INFORME DE LA DIRECCIÓN DE VERIFICACIÓN DE CONTRATOS						Nº 68/14
FECHA	28/11/2014					
INSTITUCIÓN	Gobernación Departamental de Concepción.					
AUTORIDAD FIRMANTE	Quim. Fco. Luis Adolfo Urbieta, Gobernador.					
Expediente Nº	10.754/14					
CONTRATO Nº	14/2013					
FECHA CONTRATO	11/09/2013					
PROCEDIMIENTO	Licitación Pública Nacional N° 05/2013.					
OBJETO	"*Pavimentaciones en el Departamento de Concepción*".					
CONTRATISTA	***"TAPERÁ CONSTRUCCIONES".***					
REPRESENTANTE	**Jose Domingo González Peña**.					
R.U.C.	435139-8					
MONTO CONTRATADO	Gs. 1.246.844.047.- Gs. 238.214.450 (Ampliación).-					
ID LLAMADO Nº	258572/13					
C.C. N°	LP-22001-13-77573 AC-22001-14-12988					
ORIGEN	**DJ**	**DNC**	**AP**	**OF**	**SE**	**O**
				X

verificación acerca de la ejecución del contrato suscrito entre el **GOBIERNO DEPARTAMENTAL DE CONCEPCIÓN** y la firma **TAPERA CONSTRUCCIONES de JOSÉ DOMINGO GONZÁLEZ PEÑA**, para *"Pavimentaciones en el Departamento de Concepción"*, en el marco de la Licitación Pública Nacional N° 05/2013, **Lotes N° 1** y **2**.

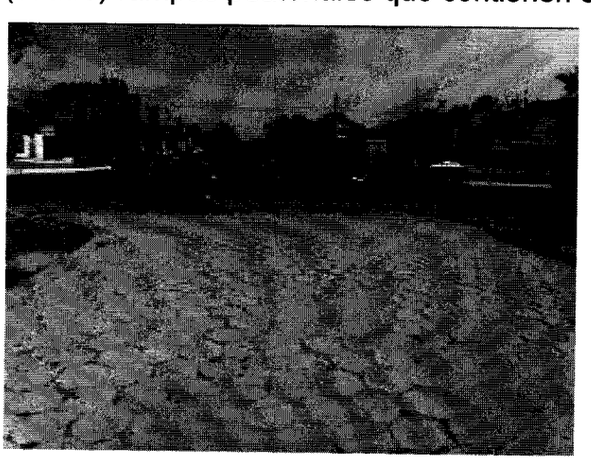
A continuación puede observarse la calle Padre Marcelino Medina, cuyo ancho libre del pavimento encontrado es de 7,90 m a lo largo del tramo construido, incumpliendo los 8,00 m de ancho libre establecido en el plano. El tramo total proyectado de la calle Padre Marcelino Medina es de 100,00 m, se encuentran pendiente a construir las 4 (cuatro) rampas peatonales que contienen este tramo.

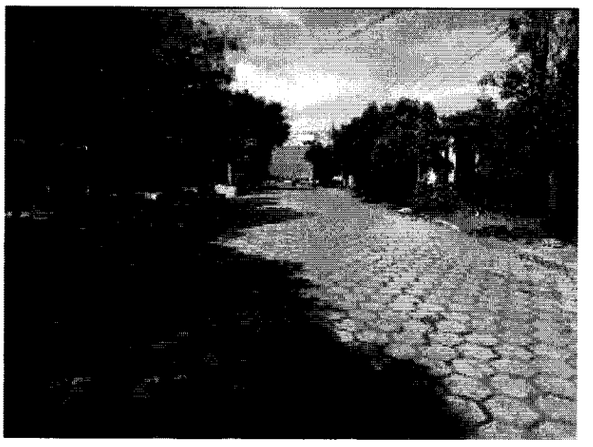
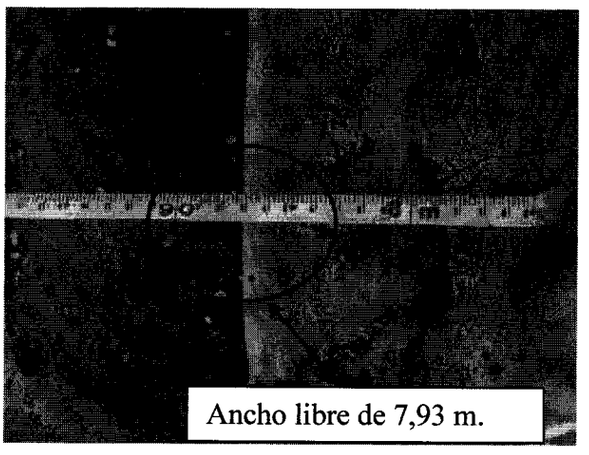
A continuación, en las imágenes, puede observarse el tramo Dr. Santos Canillas, que cubre una longitud total de 243,00 m según el contrato de referencia, el pavimento de esta calle se encuentra terminado, con ancho libre que varía entre 7,93 m y 8,00 m, en diferentes puntos del tramo. El plano establece un ancho libre de pavimento de 8,00 m.

Ancho libre de 7,93 m.

Ancho libre de 8,00 m.

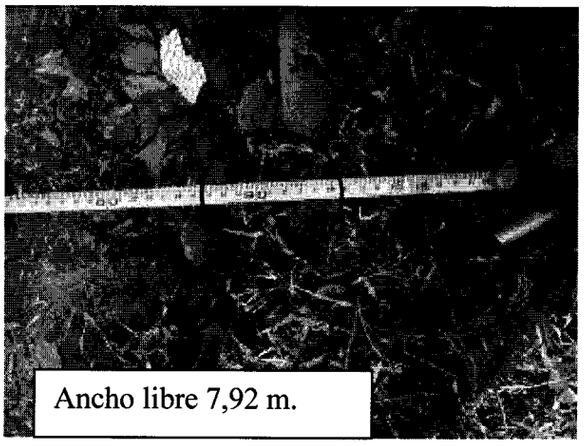
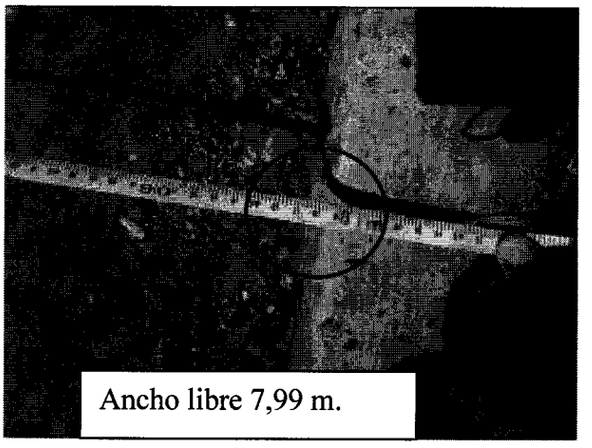
En las siguientes imágenes puede observarse el pavimento construido sobre la calle Sargento Pirelli, la misma cuenta con una longitud total aproximada de 242,70 m según los planos del llamado. Se ha verificado la existencia de asentamientos en algunas zonas del pavimento, éstos podrían ser a consecuencia de una deficiente preparación de la base (sin compactación adecuada), o la ausencia de la compactación final *"con plancha compactadora de mínimo 500 kg/cm²"*. No se presentan evidencias documentales de la utilización del mencionado equipo de compactación establecido en las especificaciones técnicas, en página 16. Sobre el punto, como consta en **Acta N° 144/14,** Edgar Francisco Fretes Cristaldo, manifiesta que estos asentamientos y otros baches que se observaron en el pavimento, fueron a consecuencia de trabajos realizados por la ESSAP S.A., reponiendo deficientemente el pavimento modificado.

En la calle Sargento Pirelli, se verificaron medidas del ancho libre del pavimento con variaciones presentadas entre los 7,92 m y los 7,99 m, en la página siguiente se pueden ver las imágenes.

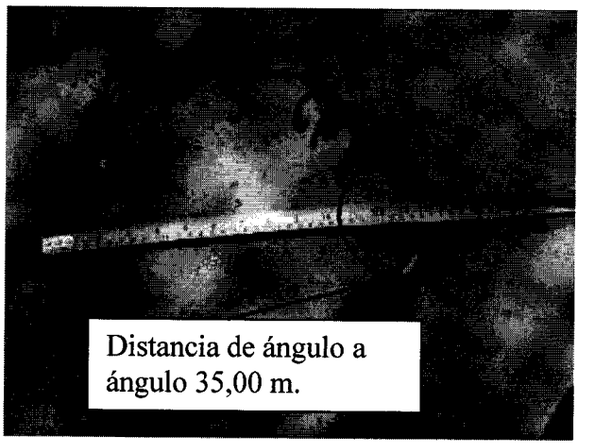
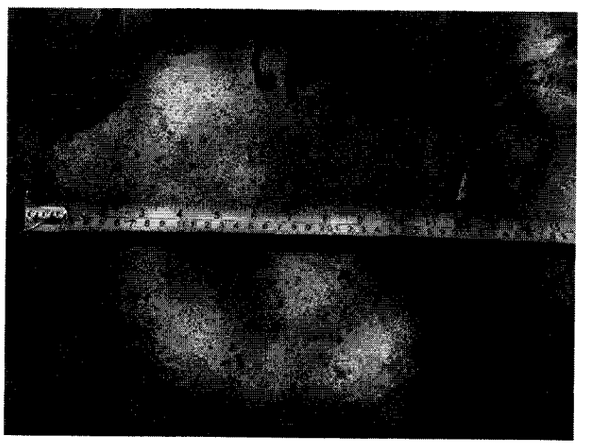
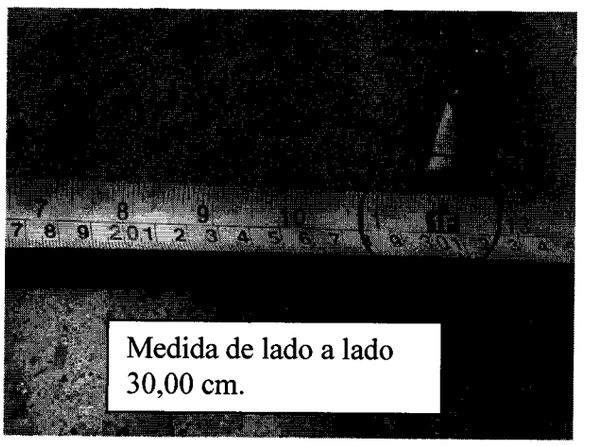
Además, como puede observarse en las imágenes de la página siguiente, se ha verificado la medida del adoquín utilizado, sobre el cual las especificaciones técnicas establecen: *"Medidas de lado a lado: 30 cm"... "Distancia de Angulo a ángulo: 34 cm"* Las medidas del adoquín cumplen con las especificaciones técnicas.

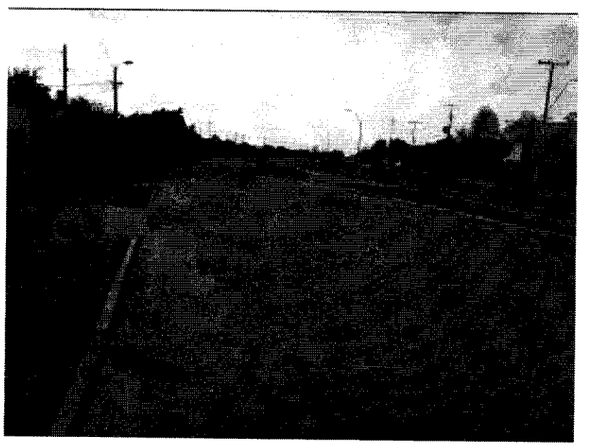
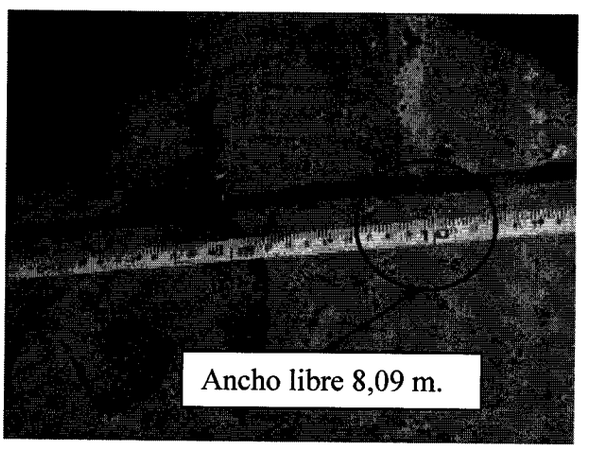
A continuación, puede observarse el pavimento tipo empedrado, hasta su intersección con la Avda. Bernardino Caballero, según los planos del llamado la longitud de este tramo es de 73,70m, con el ancho aproximado ya mencionado en el párrafo anterior, actualmente el empedrado contiene mucha arena lavada, probablemente a consecuencia del agua de lluvia. Se encuentra pendiente a construir las 4 (cuatro) rampas peatonales que debe tener este tramo.

A continuación, puede observarse el tramo paralelo a la Av. Bernardino Caballero con una longitud total de 37,20 m, según los planos del llamado. El ancho verificado en este tramo presenta un valor aproximado de 8,09 m.
